改善箇所説明図

不具合の内容

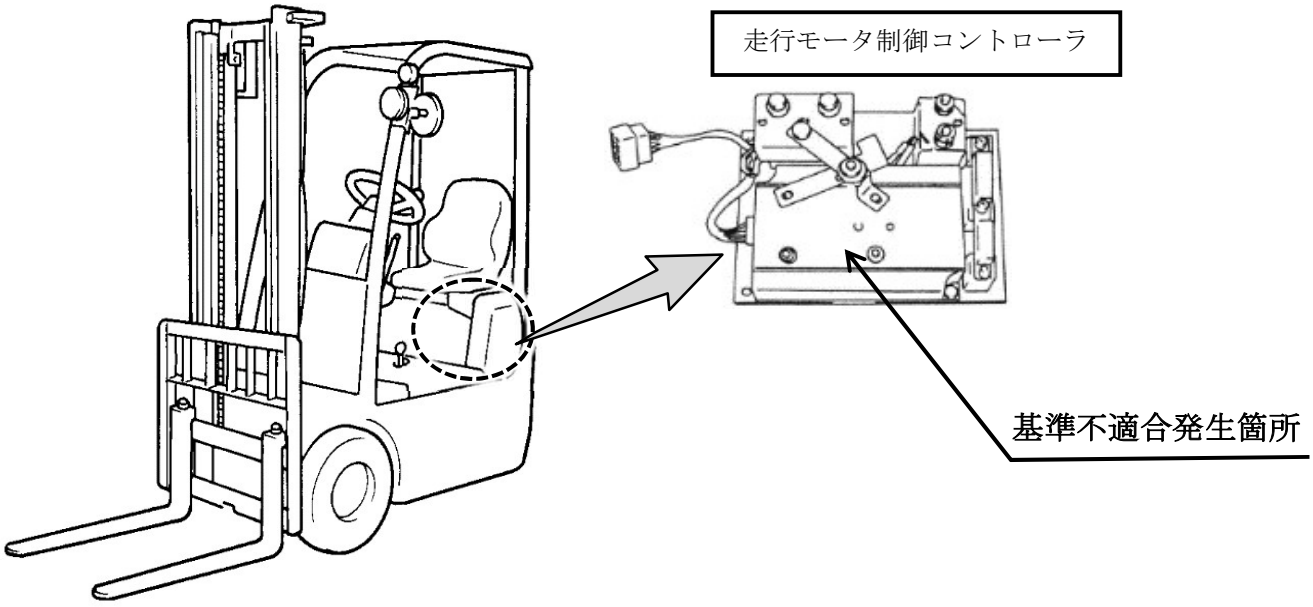
電動式フォークリフトに搭載しているコントローラの設計検討が不十分なため、高負荷作業を繰り返し長期間行うと金属製のコントローラの端子台が高温となり、クリープ現象を起こすことがある。
そのため、端子を締結しているナットの締結力が低下し、端子部の接触抵抗が増加して発熱し、そのままの状態で使用を続けると、コントローラが焼損し走行できなくなるおそれがある。

全車両、コントローラを対策品に交換する。
なお、対策品の準備に時間を要するため、暫定対策としてコントローラ端子部のナットを規定トルクに増し締めする。

交換する部品形状の違いで識別する。
また、フロントプロテクターの前面にNo.５６９１のステッカーを貼付する。
